REGULAÇÃO RELATÓRIO TÉCNICO DE FISCALIZAÇÃO RTF N. 2525/2024

Fiscalização Sob Demanda para verificar obras
de repavimentação em vias de Guaíba/RS.

O processo 2525/2024 versa sobre obras de repavimentação e abertura de vala pertinente a implementação de rede coletora de esgoto sanitário em Guaíba/RS, decorrente de serviço realizado pela prestadora de serviço da Corsan. Para tanto, realizou-se fiscalização direta sob demanda em diversas ruas e avenidas no município de Guaíba/RS.

Figura 19 - Registro fotográfico evidência 19 - Rua Sergipe, em frente ao Xis 35

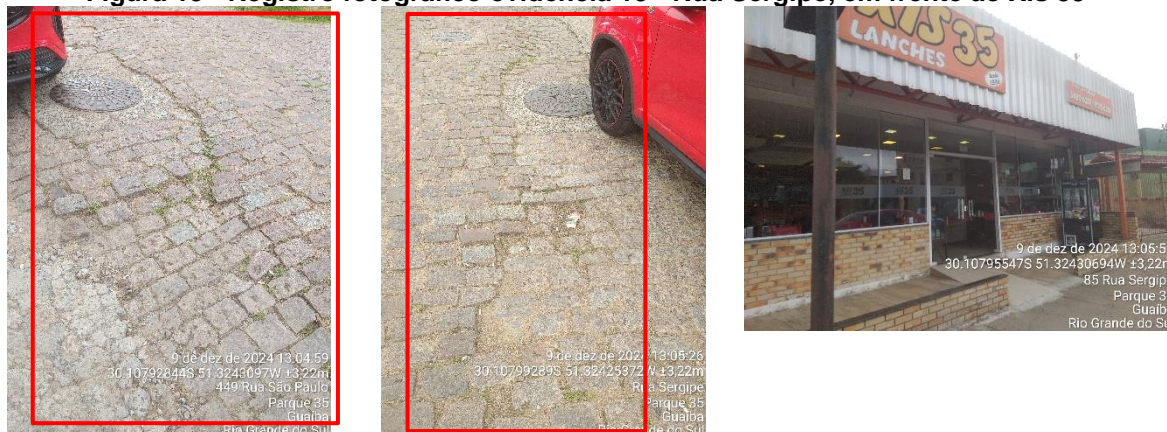
Situação 19 - Rua Sergipe, em frente ao Xis 35 (30°6'28.55" S 51°19'27.50" W) constatou-se desnível no pavimento de paralelepípedo na pista de rolamento, devido à obra realizada pela prestadora de serviço da Corsan (Figura 19).

NC	CÓDIGO DA NC	UNIDADE	Sistema de Esgotamento Sanitário - Pavimentação
19	-	CONSTATAÇÃO	Desnível no pavimento com paralelepípedo na pista de rolamento.
GRUPO	PRAZO	NÃO CONFORMIDADE	Pavimentação inadequada após intervenção na Rede de Esgotamento Sanitário.
2	10 dias	OBSERVAÇÃO	Rua Sergipe em frente ao Xis 35 - Evidência 19: 30°6'28.55" S 51°19'27.50" W repavimentação em desnível.

Figura 28 - Registro fotográfico evidência 28 - Rua Rio Grande do Norte, n. 391

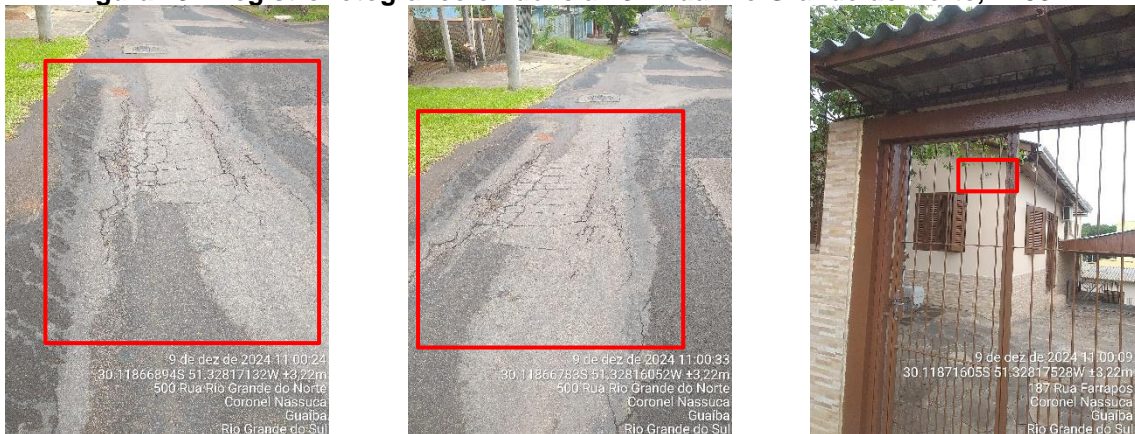
Situação 28 - Rua Rio Grande do Norte, n. 391 (30°7'7.21" S 51°19'41.42" W) constatou-se pavimentação asfáltica da vala cedeu, pertinente aos serviços prestados pela Corsan (Figura 28).

NC	CÓDIGO DA NC	UNIDADE	Sistema de Esgotamento Sanitário - Pavimentação
28	-	CONSTATAÇÃO	Pavimentação asfáltica da vala cedeu.
GRUPO	PRAZO	NÃO CONFORMIDADE	Pavimentação inadequada após intervenção na Rede de Esgotamento Sanitário.
2	10 dias	OBSERVAÇÃO	Rua Rio Grande do Norte, n. 391 - Evidência 28: 30°7'7.21" S 51°19'41.42" W ausência de pavimentação.

Figura 30 - Registro fotográfico evidência 30 - Rua Joaquim Ribeiro

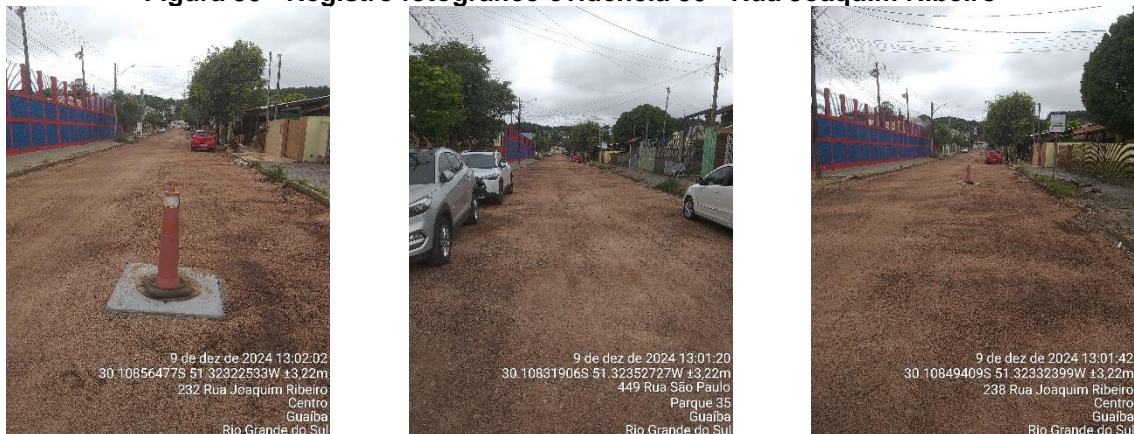
Situação 30 - Rua Joaquim Ribeiro trecho compreendido entre a Rua 20 de Setembro e Rua Santa Catarina (30°6'30.82" S 51°19'23.61" W) constatou-se ausência de pavimentação asfáltica na pista de rolamento, pertinente aos serviços prestados pela Corsan (Figura 30).

NC	CÓDIGO DA NC	UNIDADE	Sistema de Esgotamento Sanitário - Pavimentação
30	-	CONSTATAÇÃO	Ausência de pavimentação asfáltica na pista de rolamento.
GRUPO	PRAZO	NÃO CONFORMIDADE	Ausência de pavimentação após intervenção na Rede de Esgotamento Sanitário.
2	10 dias	OBSERVAÇÃO	Rua Joaquim Ribeiro trecho compreendido entre a Rua 20 de Setembro e Rua Santa Catarina - Evidência 30: 30°6'30.82" S 51°19'23.61" W ausência de pavimentação.
